ЗВІТ З ОБСТЕЖЕННЯ ІНЖЕНЕРНИХ СИСТЕМ БУДІВЛІ

за адресою м.Київ, вулиця Пирогова/Богдана Хмельницького, будинок №2/37Б.

Електроаудит електромереж багатоквартирного будинку. Експертне обстеження.

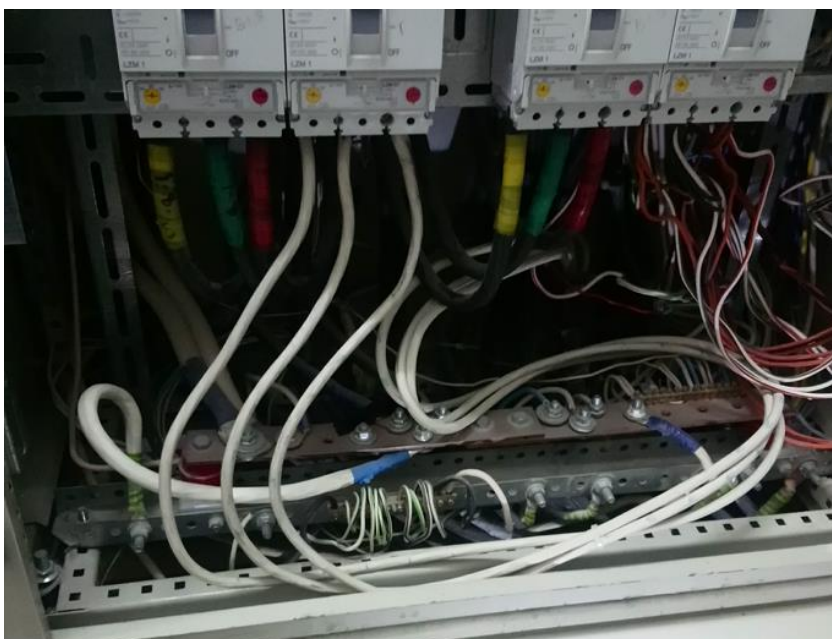
2.1.2.1. Наявні три (три) настінні розподільчі щити з однаковим маркуванням ВРП-1.1, які відсутні в проектній та експлуатаційній документації. Маркування та серійні номери у даних щитах однакові. У даних настінних щитах ВРП 1.1 (1-3) стоять пристрої обліку електричної енергії. Таким чином можна вважати дані щити щитами обліку (ЩО).

2.1.2.3. Середній та правий з цих настінних розподільчих щитів з однаковим маркуванням ВРП-1.1. підключені до ВРП-1.1. кабелями 5x4 кв.мм. через один загальний трьохполюсний автоматичний вимикач (QF?2) у ВРП-1.1. номіналом 125 А, що не відповідає розділам 1.4 та 3 ПУЕ 2017.

- 1.8. Перепідключити настінні щити з позначками ВРП-1.1. у електрощитовому приміщенні ВРП 1 через проміжні додаткові трьохполюсні автоматичні вимикачі номіналом 25А, які потрібно встановити у підлоговому щиту ВРП-1.1. .

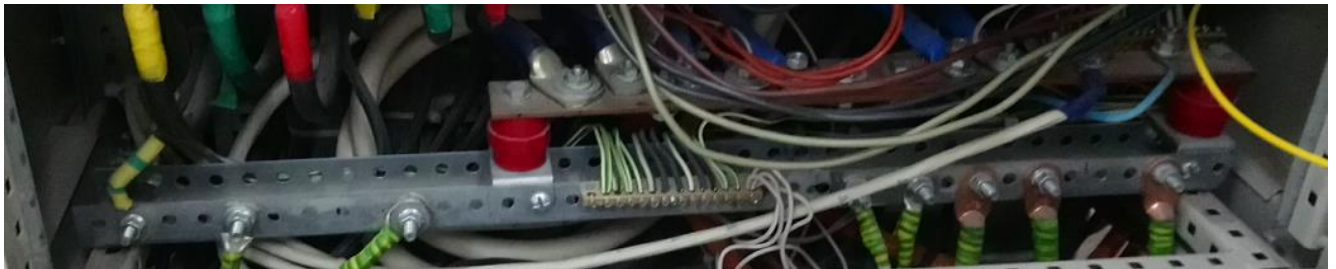
2.1.3.3. Розподільчий щит ЩР офісу 2.1 підключений до ВРП -2.1 через ЩР ВРП 2.2. з автоматичним вимикачем триполюсним 80А кабелем 4х25+1х16. Відповідно до затвердженої проектної документації зі змінами, до ЩР офісу 2.1 мав йти кабель 5х4 кв.мм.
